【補足説明資料】

6号機燃料取り出しに伴う構内用輸送容器 収納燃料(9×9燃料)の追加

2022年5月

東京電力ホールディングス株式会社

① 構内用輸送容器NFT-12B型及びNFT-32B型で9×9燃料を輸送すること

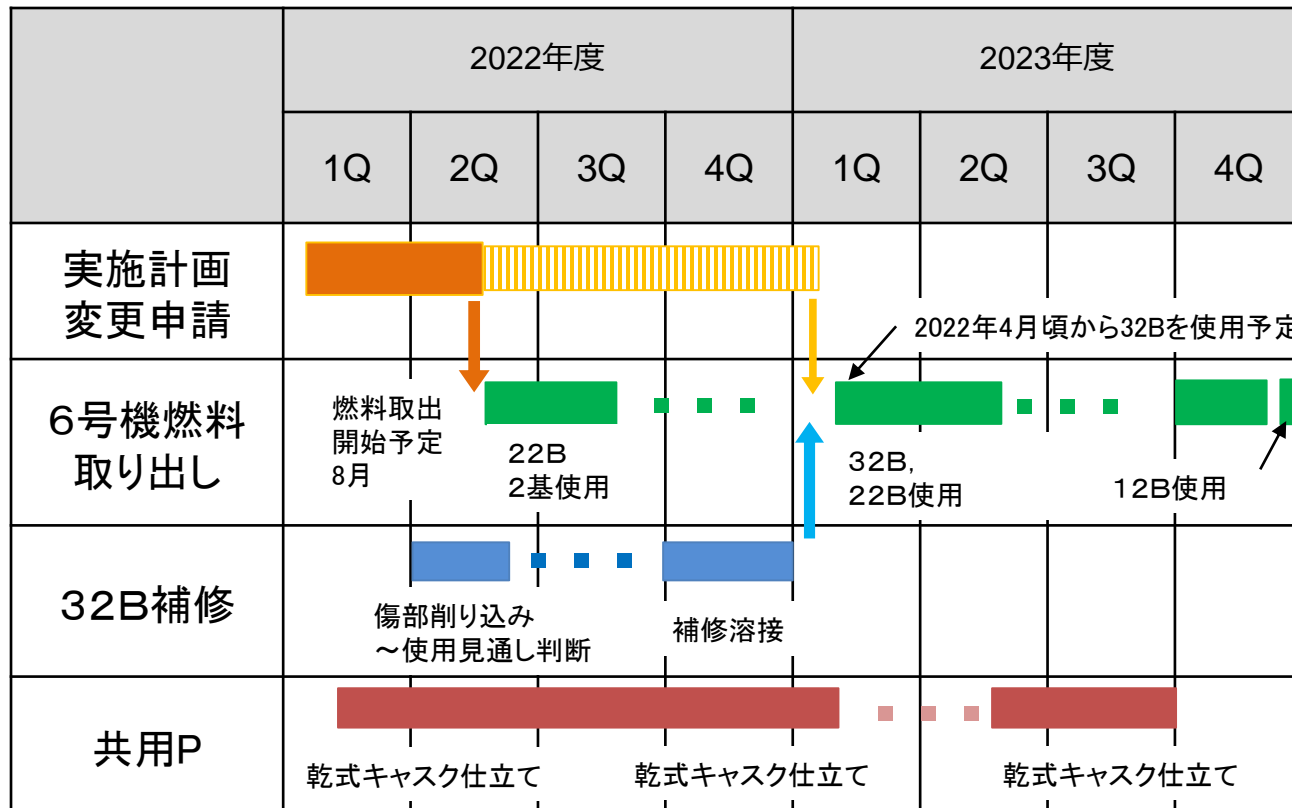
- NFT-12B型及びNFT-32B型では、9×9燃料が評価されていない工認から9×9燃料が評価されているSARに変更する。
- NFT-22B型では、工認とSARが並記されているがNFT-12B型及びNFT-32B型の記載に合わせる形で実施計画上の工認の引用を削除する。
- SARの認可日
 - SAR(NFT-12B型):平成29年1月25日認可(原規規発第1701255号)
 - SAR(NFT-22B型):平成24年1月17日認可(平成22・10・28原第24号)
 - SAR(NFT-32B型):平成29年9月25日認可(原規規発第1709254号)

図 PT指示の位置（概要図）

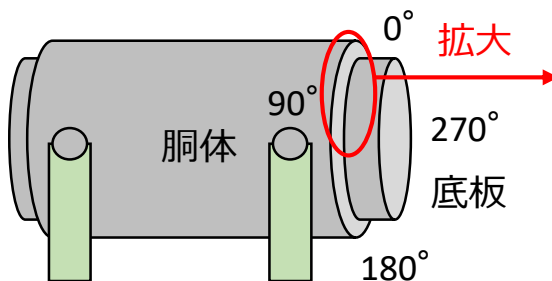
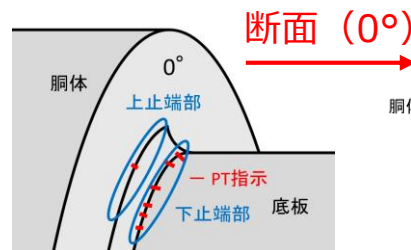
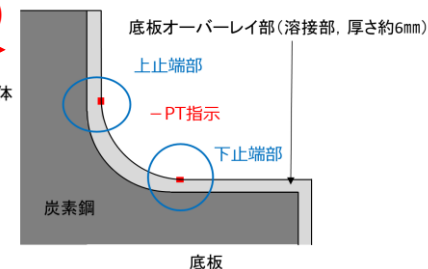
- 6号機使用済燃料取り出しでは、NFT-32B型（1基）及び22B型（1基）の構内用輸送容器を使用する計画である。
- 2022年1月から実施したNFT-32B型の点検において、底板オーバーレイ部（溶接部）※の錆落としを実施しPTを実施したところ、PT指示模様が確認された。
※底板オーバーレイ部の厚さは約6mm
- PT指示の位置
図の90°- 0°- 270°の上下止端部にPT指示が発生。
PT指示は、長さ～2mm程度が数十箇所（最大5mm程度が数箇所）
- 表面の手入れ（磨き込み）で改善しないため、補修溶接が必要な傷と判断。
- 当該キャスクの使用の判断について
 - ・ 傷の深さの確認と補修溶接のため当該部の削り込みを実施する予定。削り込み後、傷の深さを測定。
 - ・ オーバーレイ部の傷の先端から母材（炭素鋼）までの厚さが3mm未満※となる場合、該当箇所の補修溶接時の熱影響が母材に達することから、補修溶接時にキャスク本体の熱処理が必要となるため、NFT-32B型の補修溶接は実施せず燃料輸送には使用しないこととし、燃料輸送ではNFT-22B型のみを使用する。
※オーバーレイ部の傷の先端から母材（炭素鋼）までの厚さ3mm未満はメーカーノウハウ。
- 補修溶接が可能な場合において、オーバーレイ部は腐食防止を目的とした溶接であり強度部材ではないことから、溶接検査は対象外である。

傷の長さ：2.0 mm（研磨後）

- 2022年度2Q：傷の深さの確認と補修溶接のため当該部の削り込みを実施し， NFT-32B型の使用の判断する。
- 2022年度4Q：使用決定とした場合， 補修溶接を実施。
- NFT-32B型の使用開始は2023年度初めを予定。
- 使用しない場合， NFT-22B型のみを使用。

図1 熱解析のモデル

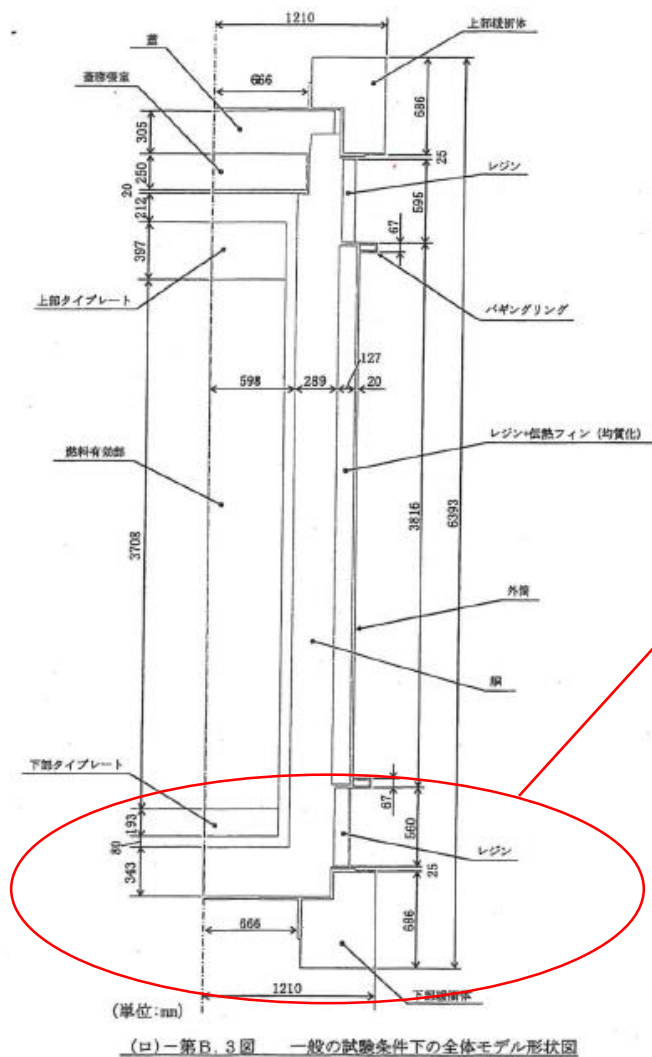
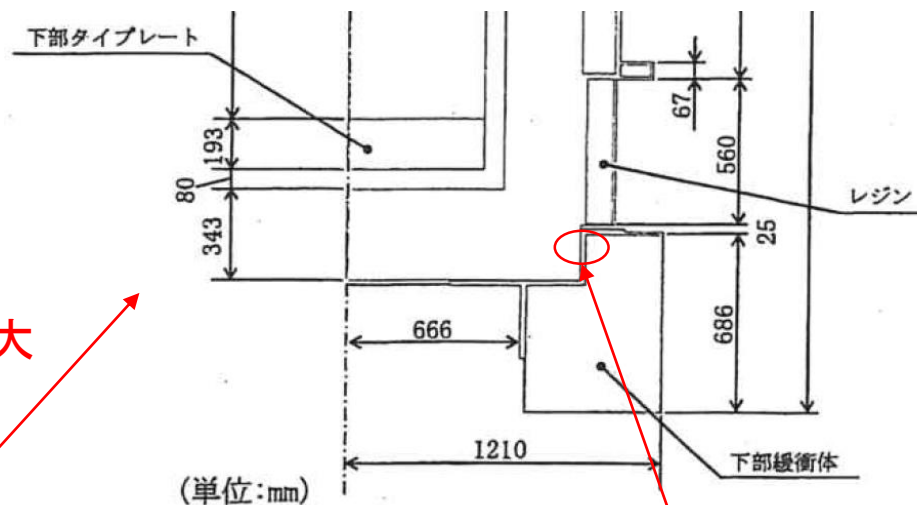
下止端部の傷により底板部の直径が小さくなる可能性がある

- 底板部の直径寸法は未記載であるが下止端部のオーバーレイ部は考慮されている($\phi 1,774\text{mm}$)。
 - ※底板部本体の直径：1762mm
 - オーバーレイ部：6mm

図1 遮へい解析のモデル

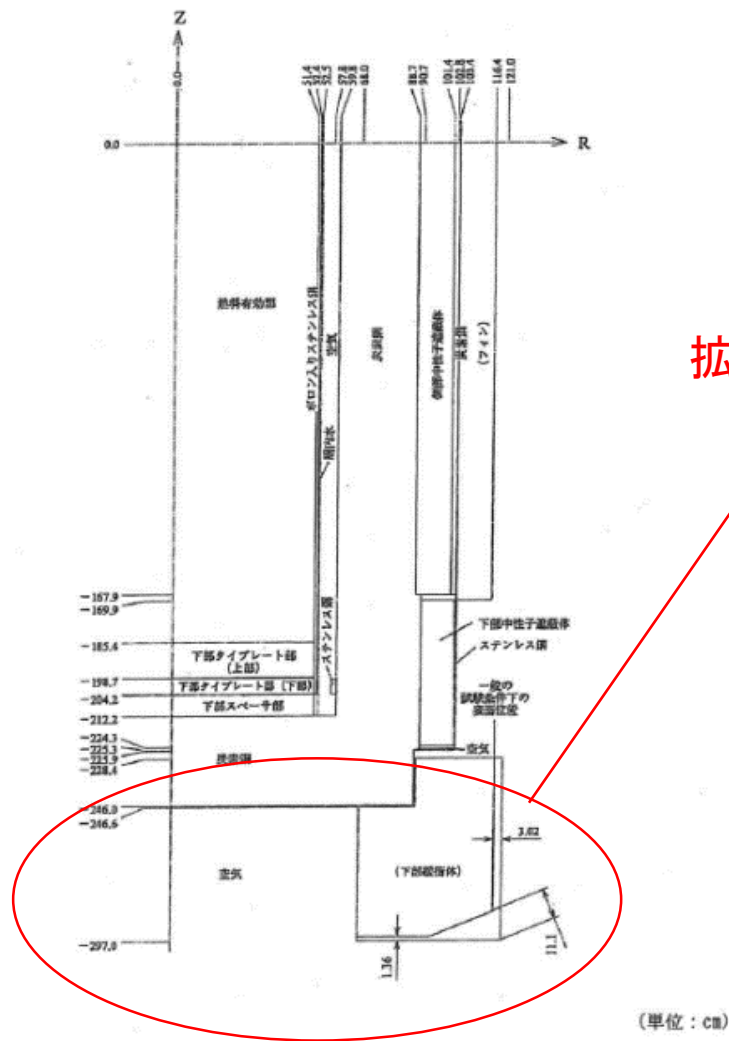
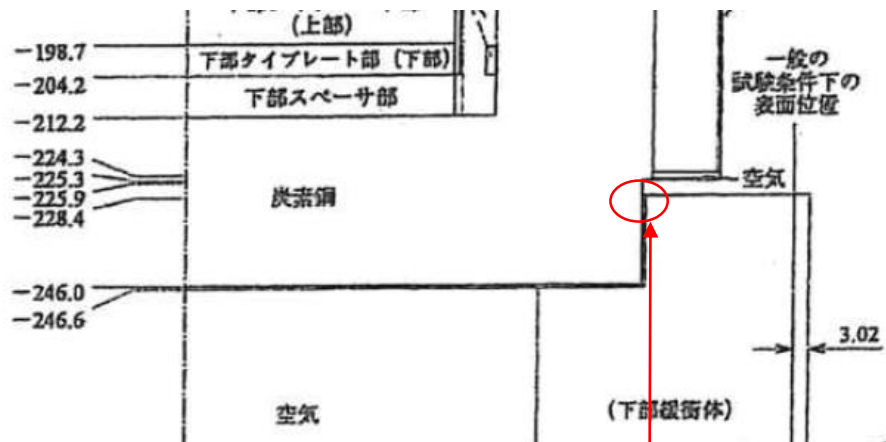
下止端部の傷により底板部の直径が小さくなる可能性がある

- 底板部の直径寸法は未記載であるが下止端部のオーバーレイ部は考慮されている($\phi 1,774\text{mm}$)。
 - ※底板部本体の直径: 1762mm
 - オーバーレイ部: 6mm

図1 臨界解析のモデル

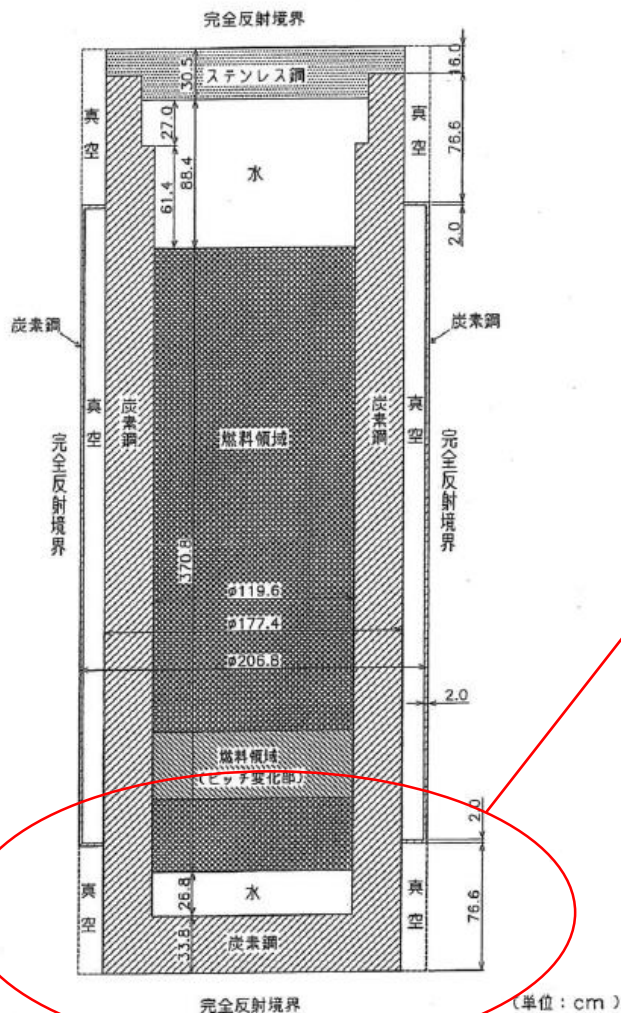
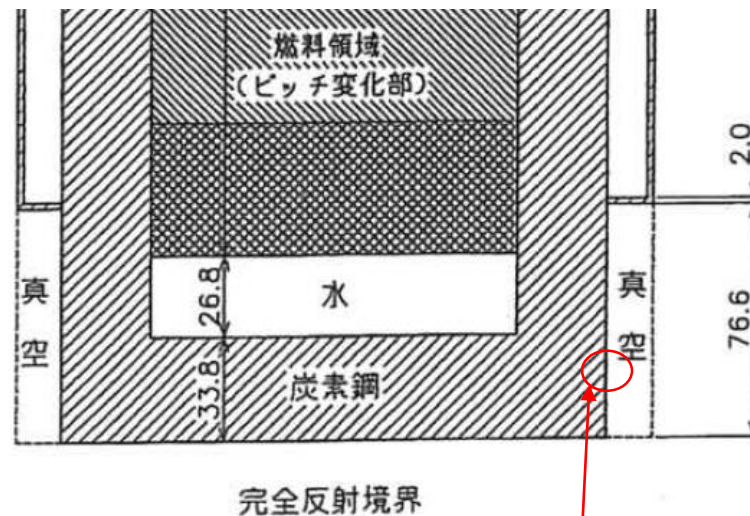
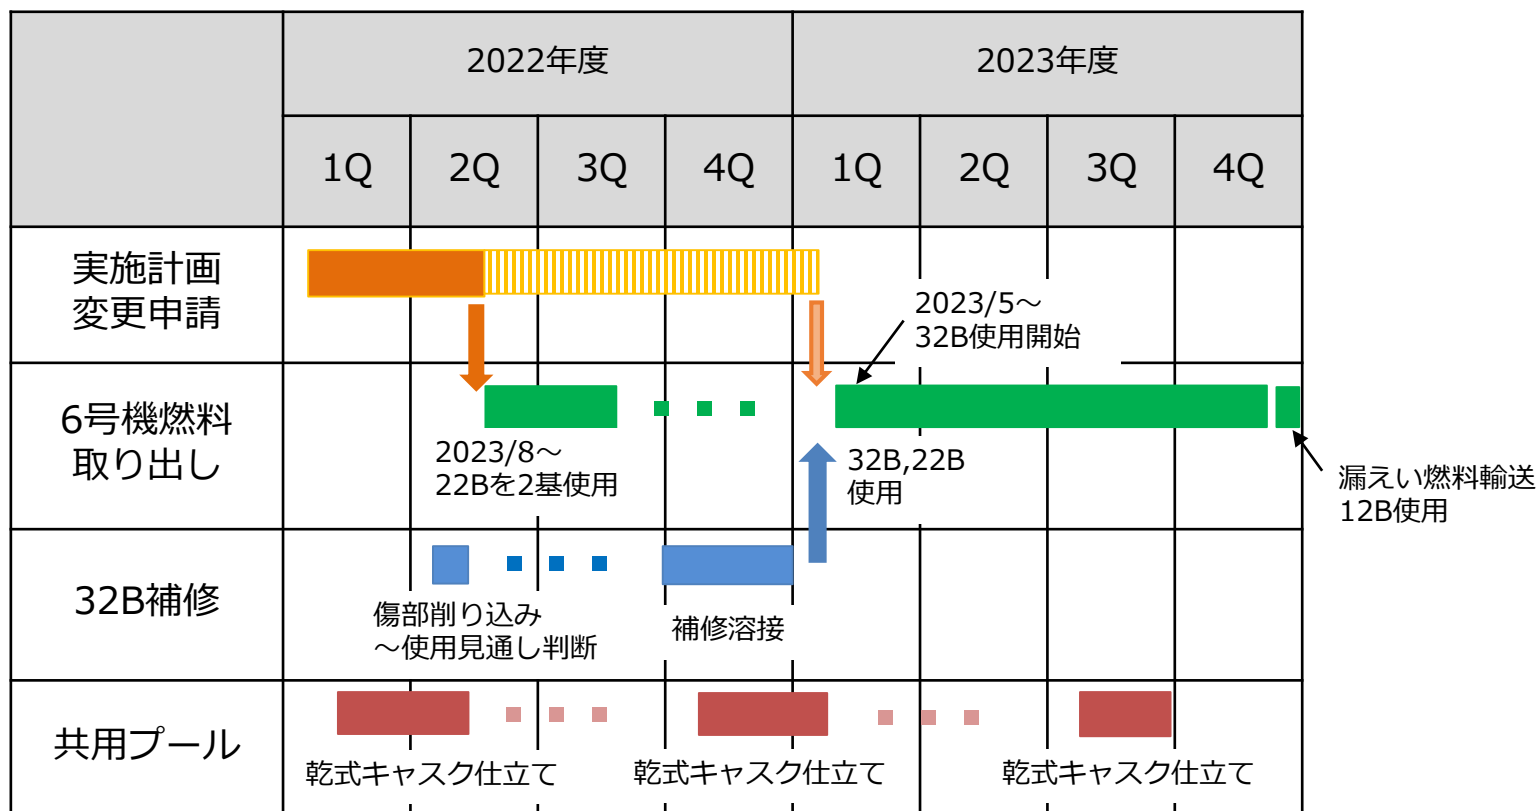
下止端部の傷により底板部の直径が小さくなる可能性がある

- 底板部の直径寸法の記載(Φ177.4cm)あり。下止端部のオーバーレイ部は考慮されている。
- ※底板部本体の直径：1762mm
オーバーレイ部：6mm
- 解析モデルではレジンカバーを考慮していないため、上止端部のオーバーレイ部は考慮されていない。
